PROJET DE RÈGLEMENT P-03-148
MODIFIANT LE PLAN D'URBANISME, PLAN DIRECTEUR
DE L'ARRONDISSEMENT PLATEAU MONT-ROYAL/CENTRE-SUD
DANS L'ARRONDISSEMENT DE VILLE-MARIE
(ÎLOT WOLFE)

RAPPORT DE CONSULTATION PUBLIQUE

Le 11 décembre 2003

Figure 4 : Plan d'implantation du bâtiment proposé
Source : *Présentation électronique du projet*, déposée par l'arrondissement de Ville-Marie.

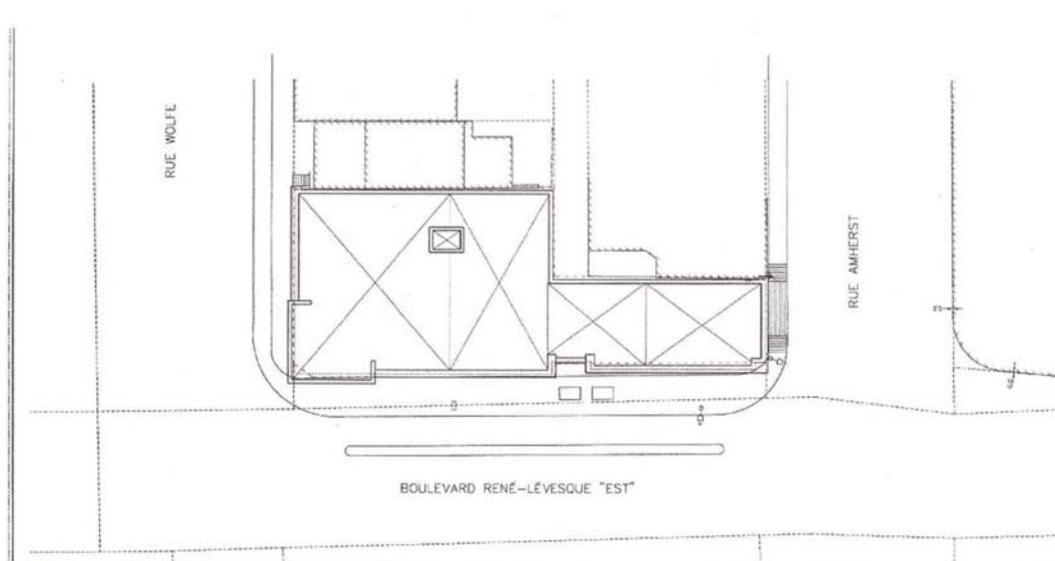
Quant aux accès du stationnement, l'édifice en aurait deux, l'un sur la rue Wolfe et l'autre sur la rue Amherst, à proximité du boulevard René-Lévesque. Le premier desservirait les cases du rez-de-chaussée et le second celles du sous-sol. L'entrée de garage de la rue Amherst occuperait virtuellement toute la façade du nouvel édifice au rez-de-chaussée.

Des entrées de garage sur deux des trois façades, c'est trop, a dit un citoyen, en rappelant le commentaire du CCU qui recommande de ne conserver que l'accès par la rue Wolfe. En séance publique, le promoteur a répondu qu'ici encore, l'exiguïté du terrain ne permettait pas d'aménager autrement les accès.

La commission, pour sa part, considère excessive la proportion du périmètre de l'édifice consacrée à des entrées de garages. De plus, la localisation de ces entrées lui paraît dysfonctionnelle, notamment pour la sécurité des piétons.

Un des citoyens présents à l'audience a déploré la hauteur de l'édifice, qui priverait de lumière naturelle les résidents des édifices voisins. Il a également fait valoir que l'implantation du bâtiment à la limite de propriété contraste avec la marge de recul des édifices qui bordent actuellement le côté ouest de la rue Wolfe.

Par ailleurs, l'implantation du bâtiment, avec un coefficient qui passerait de 85 % à 100 %, trancherait avec l'implantation traditionnelle des façades de la rue Wolfe. Cette considération est d'autant plus importante que la rue Wolfe et la rue Amherst constituent des percées visuelles vers le Vieux-Port de Montréal. Le design et l'insertion urbaine des édifices bordant ces rues, spécialement lorsqu'ils ont également façade sur une artère est-ouest, commandent un soin particulier. Ils devraient notamment assurer une transition harmonieuse avec le bâti existant.

- élimination d'un des deux accès au stationnement intérieur;
- traitement des volumes contigus aux édifices existants de la rue Amherst et de la rue Wolfe de façon à adoucir la transition;
- implantation sur les rues Wolfe et Amherst pour que les façades du nouveau bâtiment contribuent à l'encadrement des perspectives offertes par ces rues et s'harmonisent aux édifices existants.
